実行計画の取組み状況および 指摘事項への取組みについて

平成23年4月25日

日本原子力発電株式会社

2.指摘事項に対する対応
 (1) 前回委員会等における指摘事項に対する対応

地震・津波による全交流電源喪失に係る訓練の充実

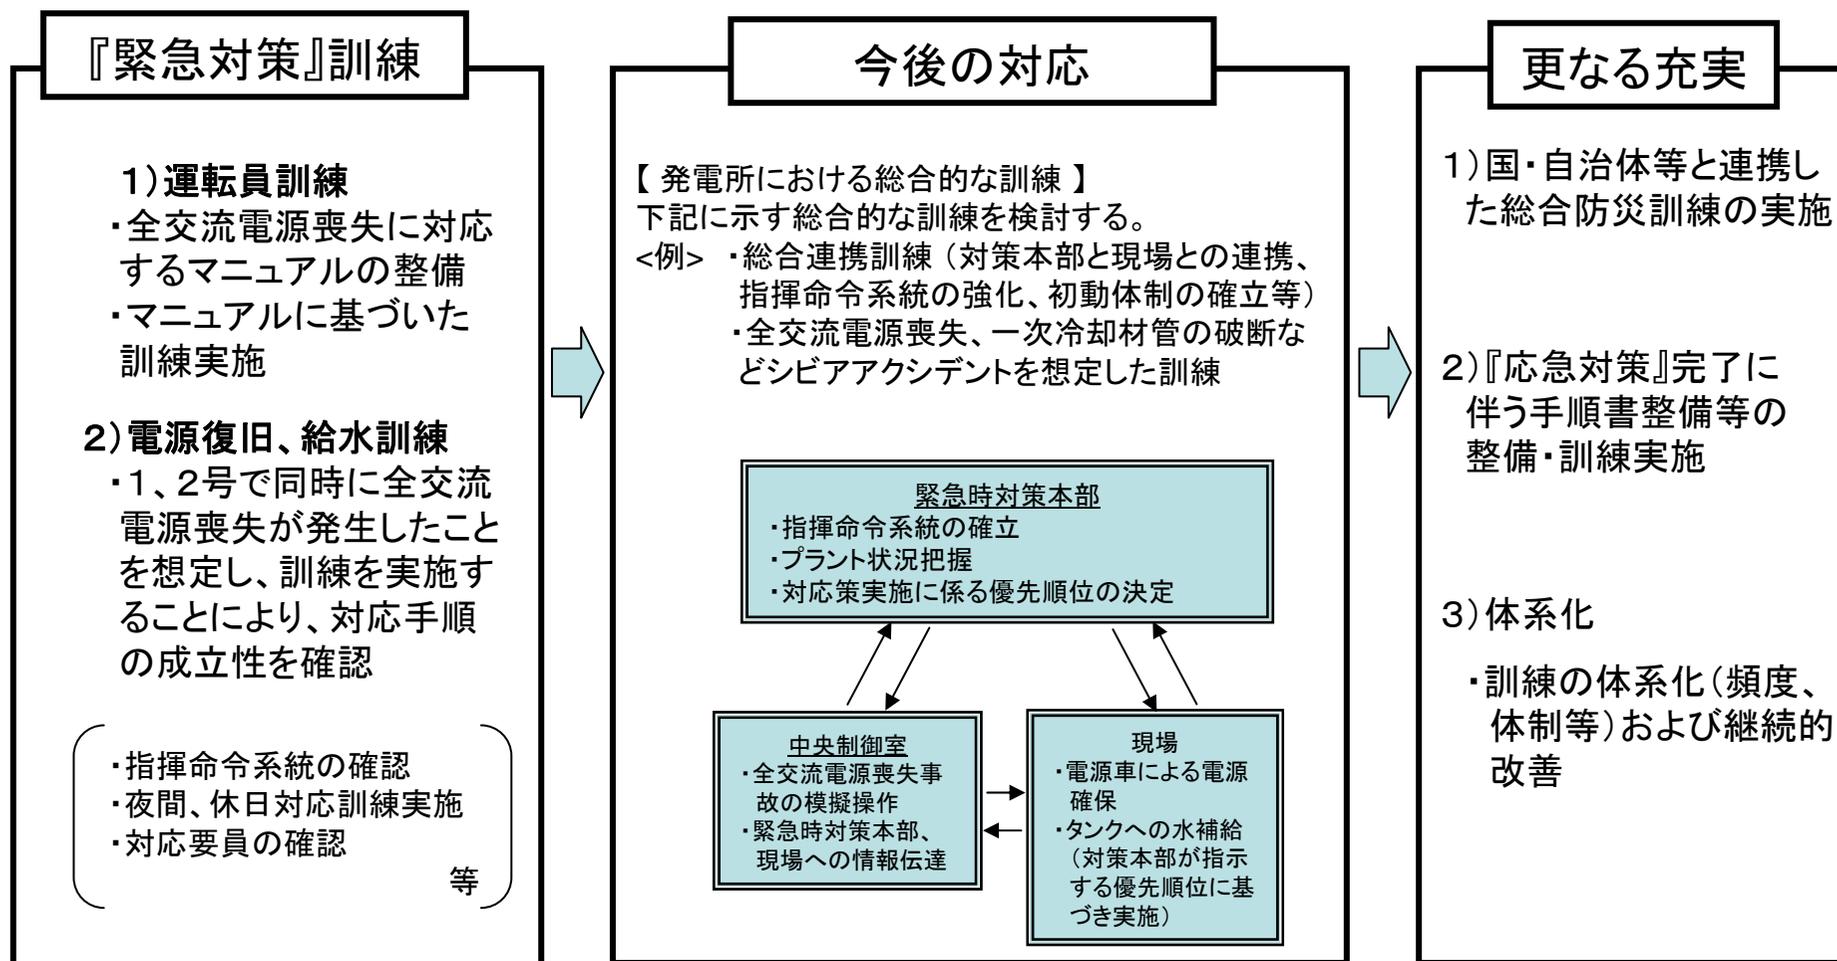
ご意見 12: 発電所における総合訓練の実施や、複数ユニット同時対応訓練など、シナリオの充実を図っては
